MODIFICATION N°3 DU PLUI H VALANT SCOT CŒUR DE CHARTREUSE

Approbation en janvier 2026

Modification n°3 de droit commun du PLUI-H valant SCoT.

OAP n°1 _ SP1 _ LE COZON

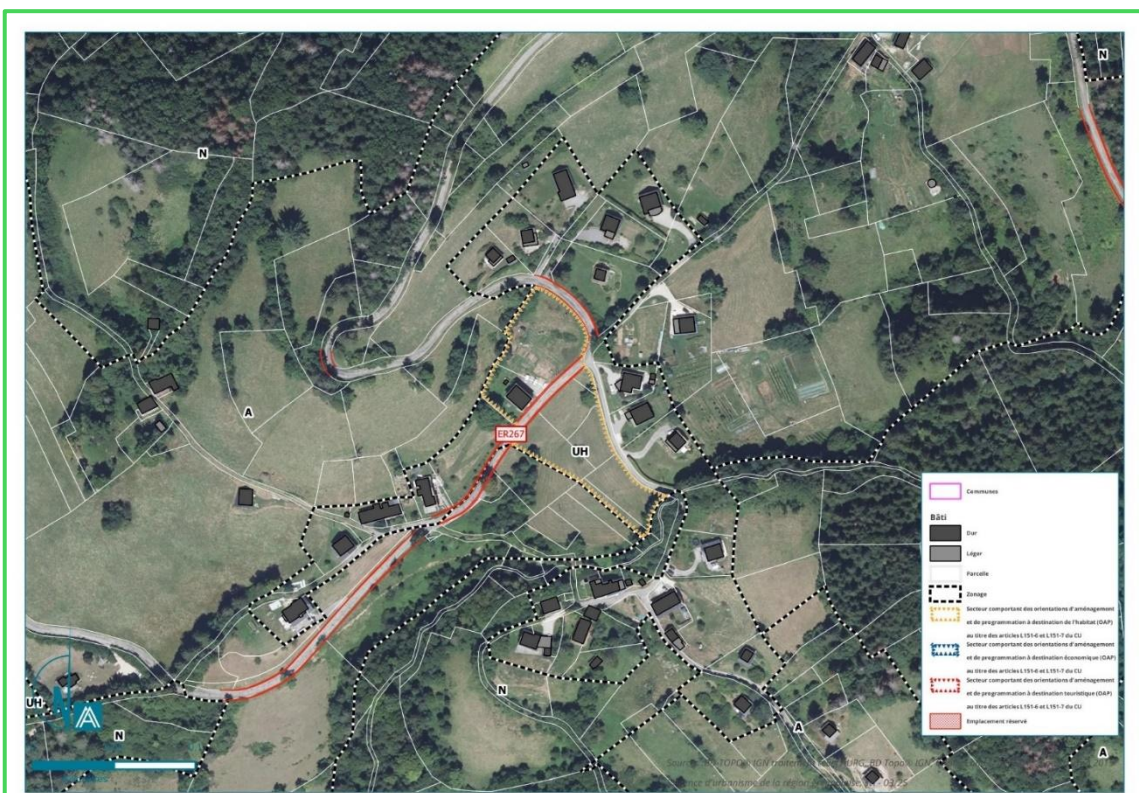
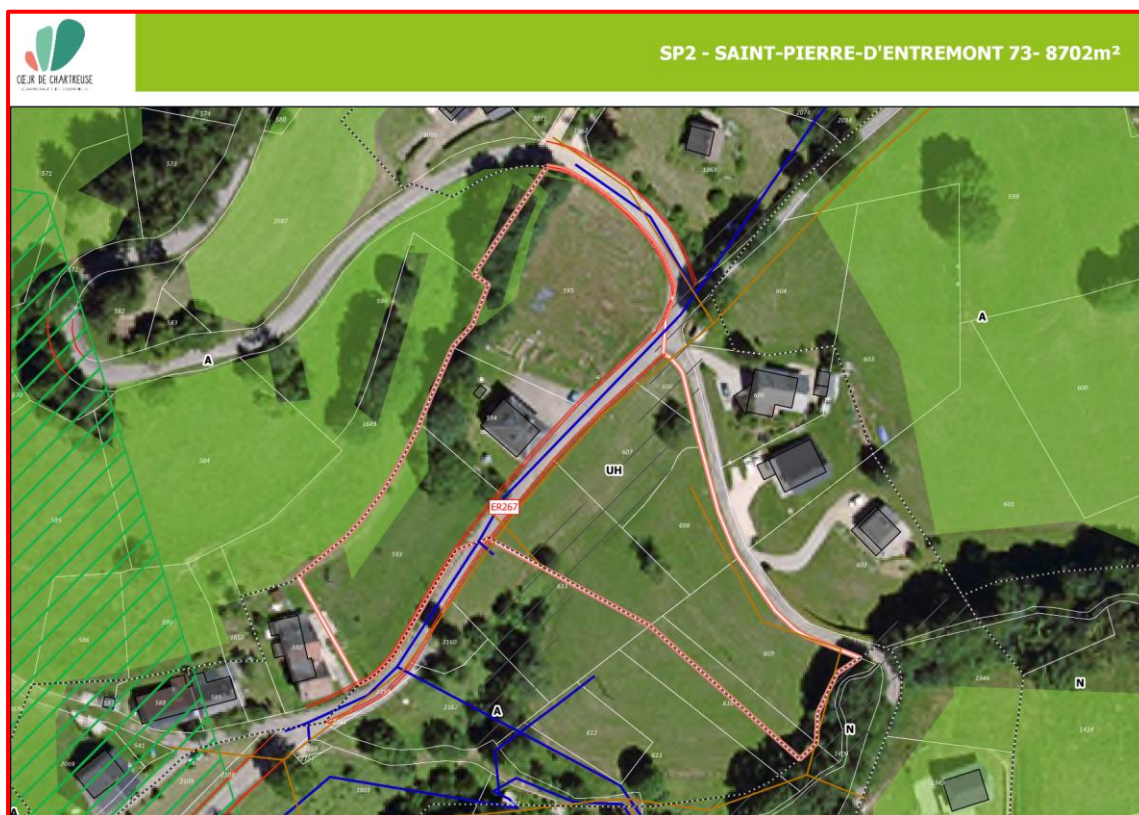
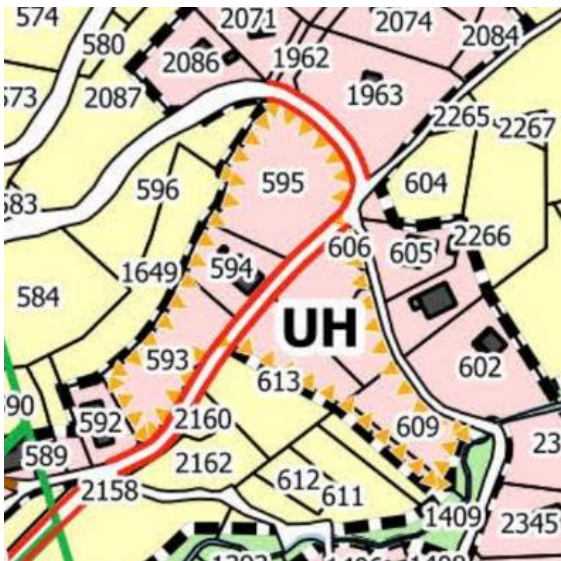
- Modifier le périmètre de l'OAP en vigueur du fait de la demande de reclassement en zone agricole de la parcelle située la plus à l'ouest du périmètre (verger – environ 1600m²) et de l'intégration de l'ancienne école réhabilitée en logements au secteur nord.
- Remplacer les modalités de calcul du nombre de logements définies avec un minimum par un intervalle offrant davantage de souplesse aux opérateurs immobiliers, en cohérence avec la réduction du périmètre global d'OAP.
- Retravailler les principes de composition urbaine en alliant densité et confort de vie des nouvelles constructions en lien avec les constructions existantes (mutualisation de l'offre de stationnement, principe d'orientation des façades principales, augmentation des hauteurs de construction).

OAP SP2 _ LES BANDETS

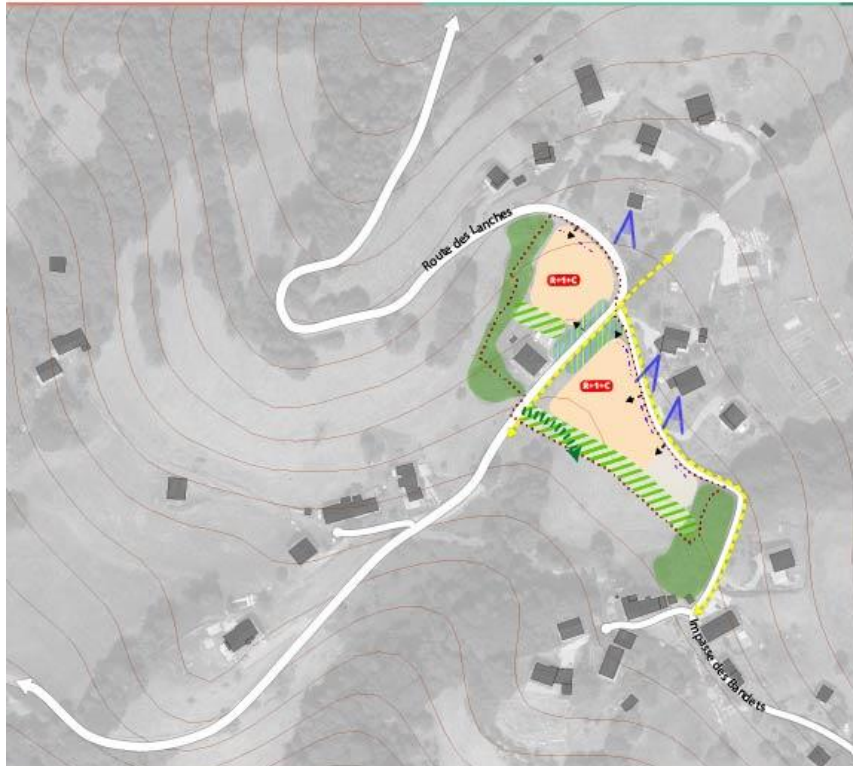
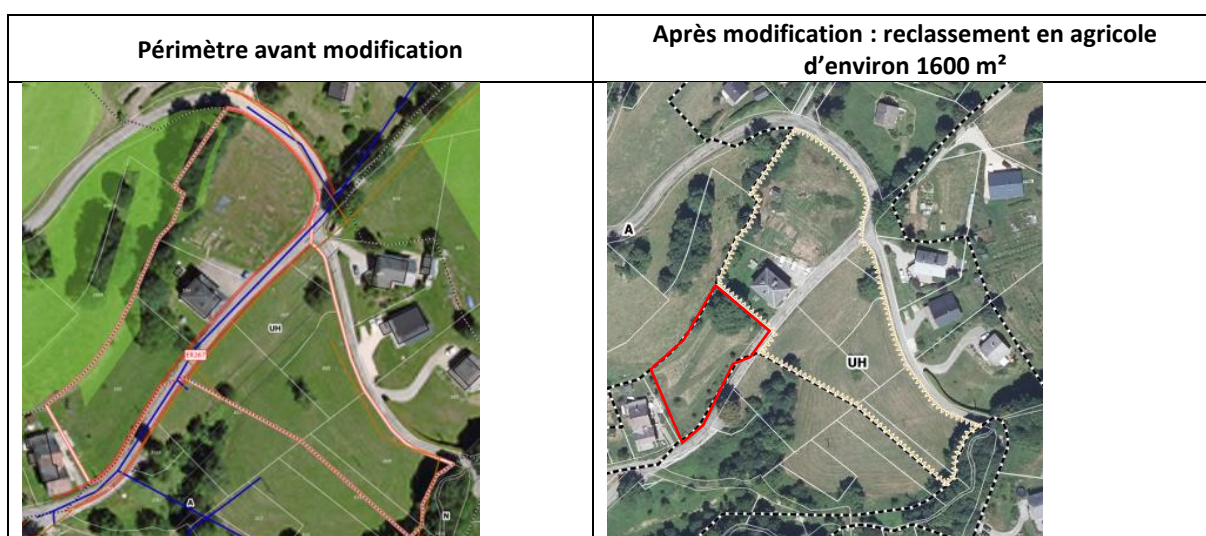
Quant aux modifications du périmètre (du fait du reclassement de la parcelle B593 en zone agricole et de l'intégration de l'ancienne école réhabilitée en logements au périmètre d'OAP) ainsi que des modalités de calcul du nombre de logements, elles visent à faciliter l'opérationnalité du projet.

C'est ainsi près de 1600 m² de consommation d'ENAF qui est évitée avec le reclassement du verger en zonage agricole. Le hameau au sud est maintenu en U, ne remettant pas en cause le zonage en vigueur dans le PLU, il n'a qu'un petit potentiel restant et avait été défendu en pertinence via une étude de discontinuité. Son périmètre n'est pas remis en cause.

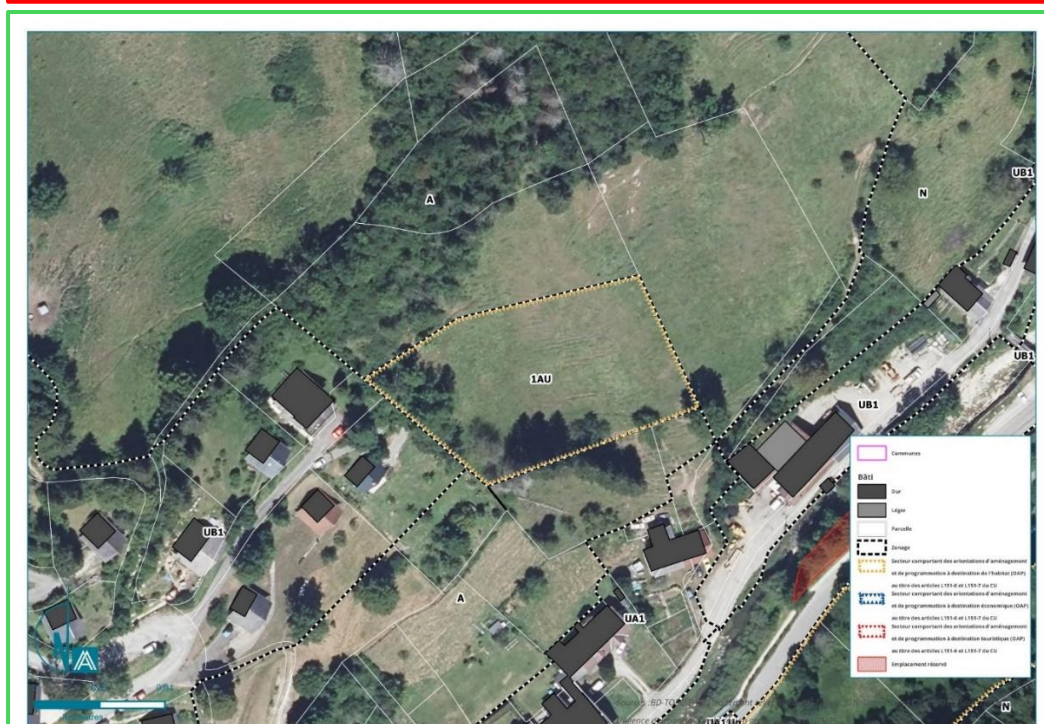
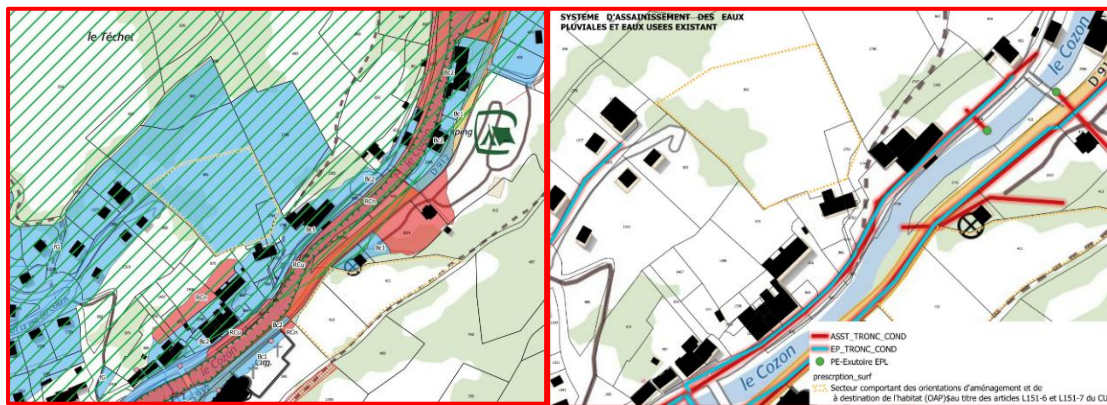
Surface de l'OAP modifiée : ~~5628m²~~ 3870m²

Le site est concerné par un risque faible de Glissement de terrain. ~~Il s'étage jusqu'aux jardins attenants au front bâti longeant le cours du Guiers.~~
